Meie 26.04.2024 nr 7.2-1/24/5356-3

### **Lääne-Harju valla üldplaneeringu eelnõust ja KSH avalikust arutelust**

Joonis 1. Väljavõte maakonnaplaneeringust.

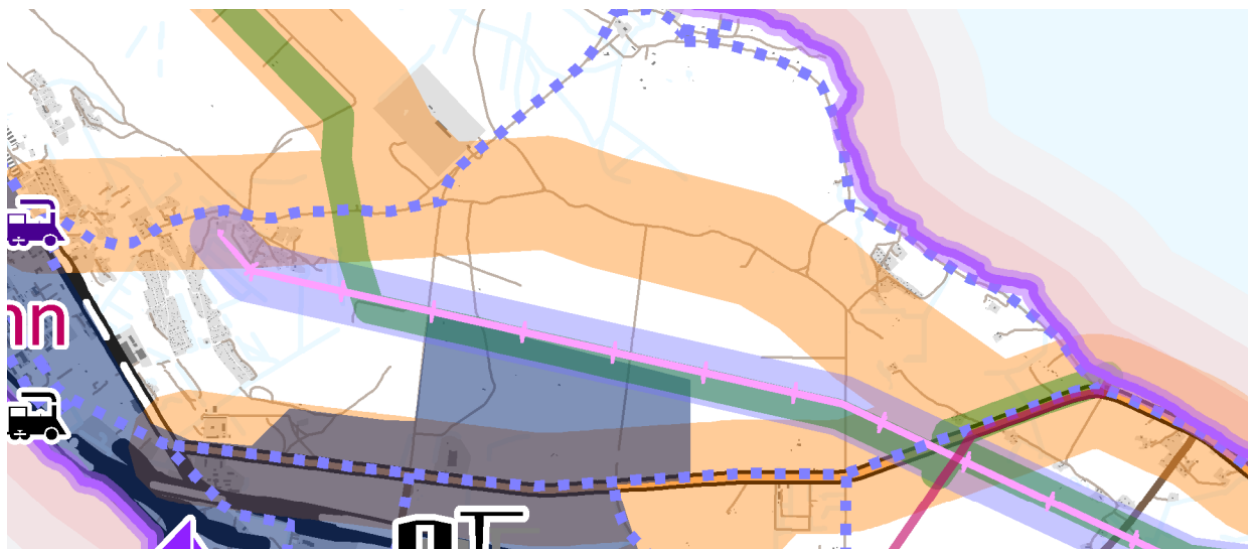
7. Planeeringus on kavandatud maakonnaplaneeringust (vt joonis 1) erinev teekoridor perspektiivsele maanteele. Meie hinnangul pole planeeringus piisavalt käsitletud ega põhjendatud perspektiivselt kavandatava tee koridori nihutamist ega seda, kuidas on tagatud maakonnaplaneeringuga kavandatud ühenduste elluviimine.
